日本原燃株式会社再処理施設及び MOX 施設に係る 設計及び工事の計画の認可申請に関する審査の状況

令和 3 年 9 月 15 日
原子力規制庁

地震応答解析に用いる地盤モデルの設定

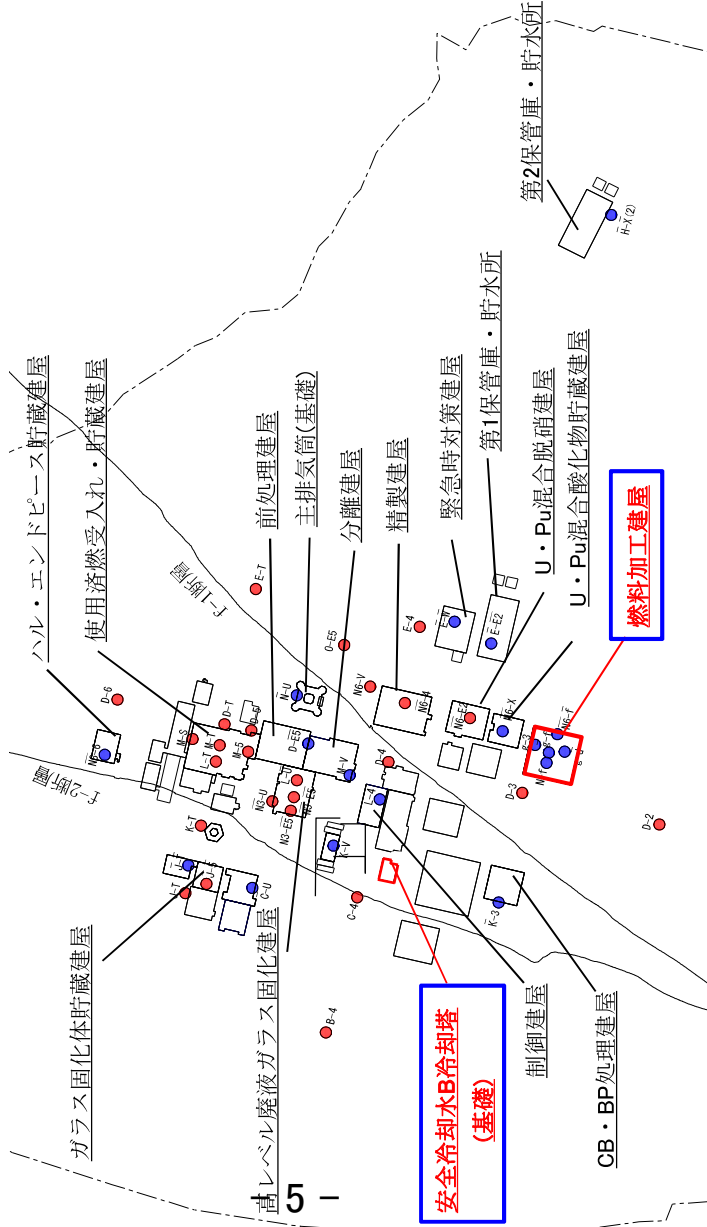
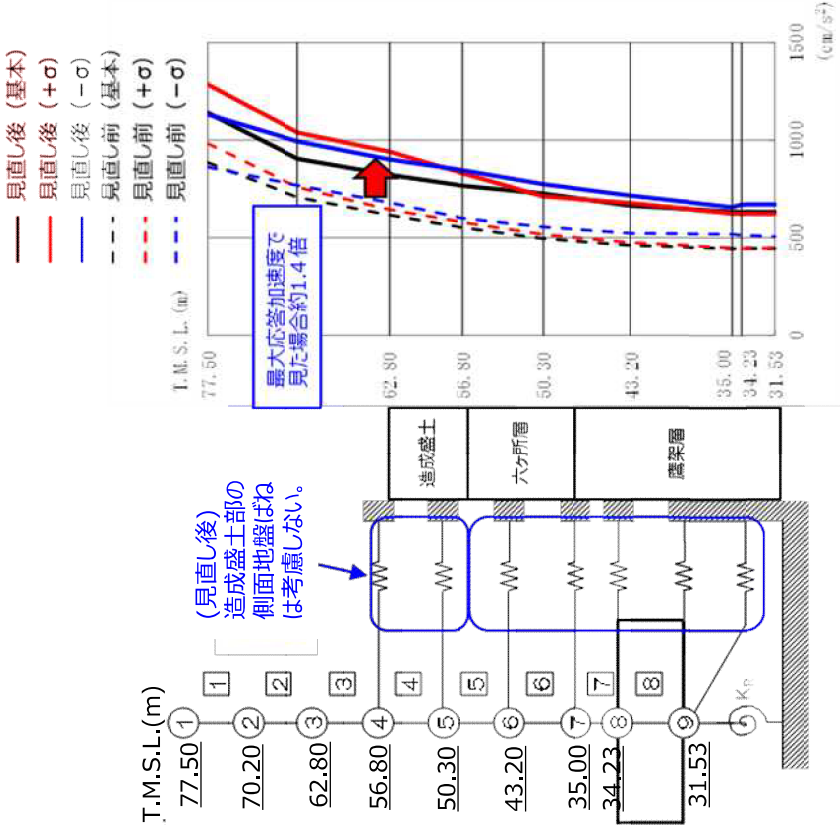
- ・原燃は、既設工認の実績から、敷地を地質構造等により3エリアに分割し、エリア毎に平均化した地盤物性値を用いて入力地震動の策定を行い、地震応答解析を実施していた。審査会合での議論を踏まえ、MOX 燃料加工建屋の直下の地盤物性値を用いて解析を実施したところ、平均化した物性値を用いた場合に比較して約1.4倍の応答加速度となったことから、各建屋・構築物の直下又は近傍の地盤の実態を考慮して地盤物性値を設定する方針に転換し、第1回

申請分について再解析を実施しているところ。(参考 1 参照)

- ・ 原燃は、次回以降の申請についても、同様の方針で解析するとしているが、その具体は検討中。
- ・ 規制庁は、第 1 回申請分の地盤モデルの設定について、妥当性をおおむね確認した。今後、評価結果が提示され次第、申請施設の耐震性を確認していく。

- 見直し前
- 敷地を3つのエリアに分け、それぞれのエリアで平均的な物性値を設定。
 - 造成盛土部の側面地盤ばねを考慮。
- 見直し後
- 建物・構築物の直下及び近傍のPS検層に基づき、建屋毎に物性値を設定。
 - 造成盛土部の側面地盤ばねは考慮しない。

安全冷却水B冷却塔の竜巻防護対策施設のモデル化

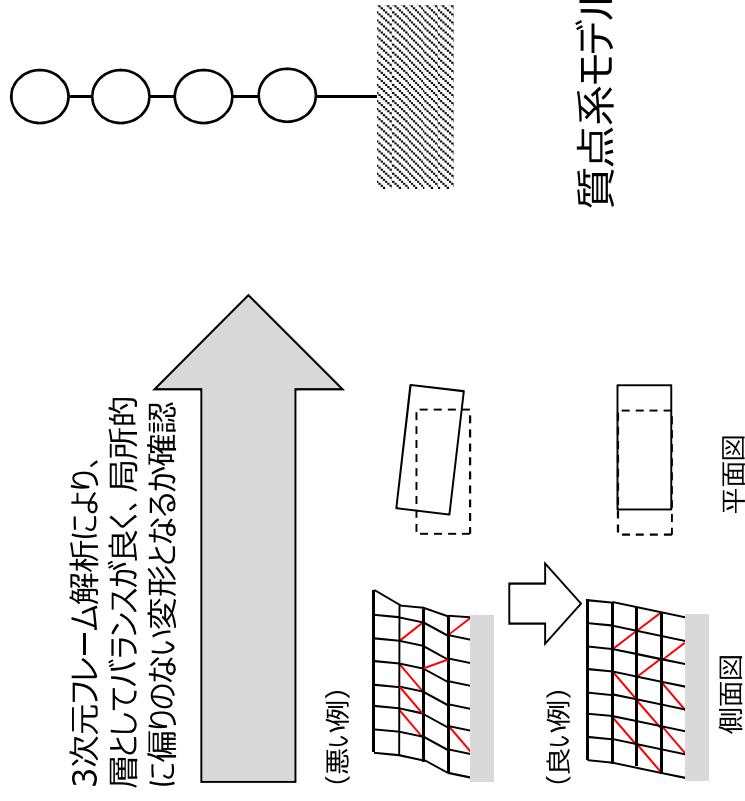
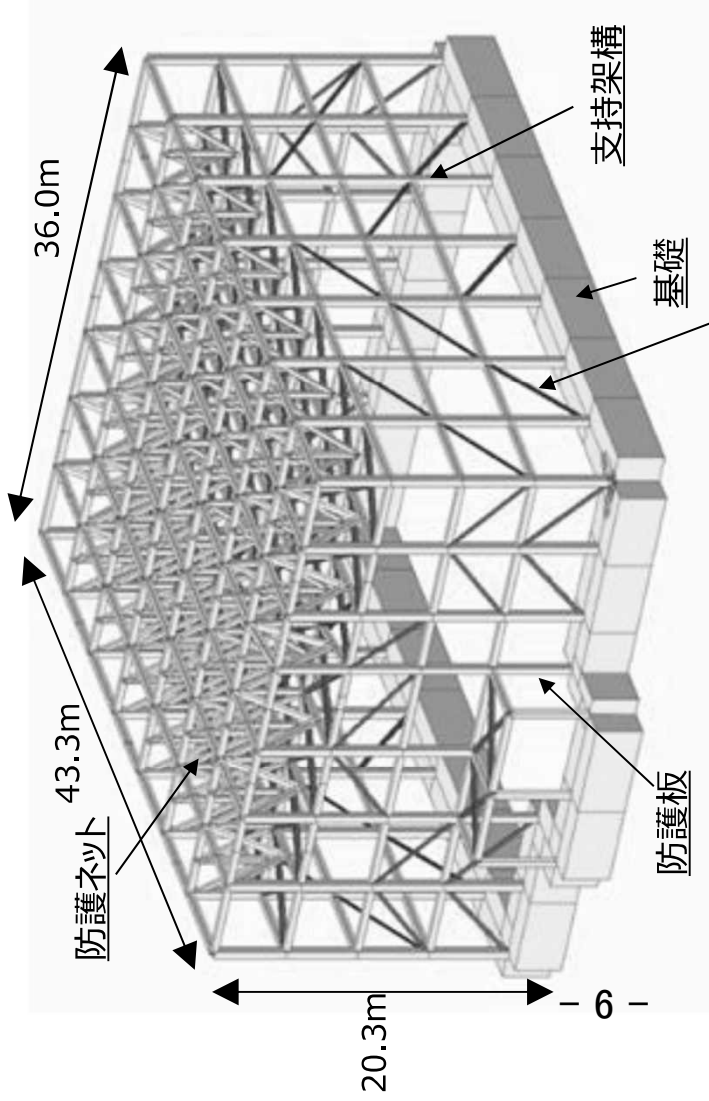
- ・ 原燃は、安全冷却水 B 冷却塔の竜巻防護対策施設の構造部材として、座屈拘束ブレース³を採用し、その耐震評価は質点系モデルによる地震応答解析を実施。当該解析について、3 次元 FEM 解析で有意な 3 次元応答がないことなどにより、妥当性を説明。(参考 2 参照)
- ・ 規制庁は、計算書などの詳細資料の提出を受けて審査を進めていく。
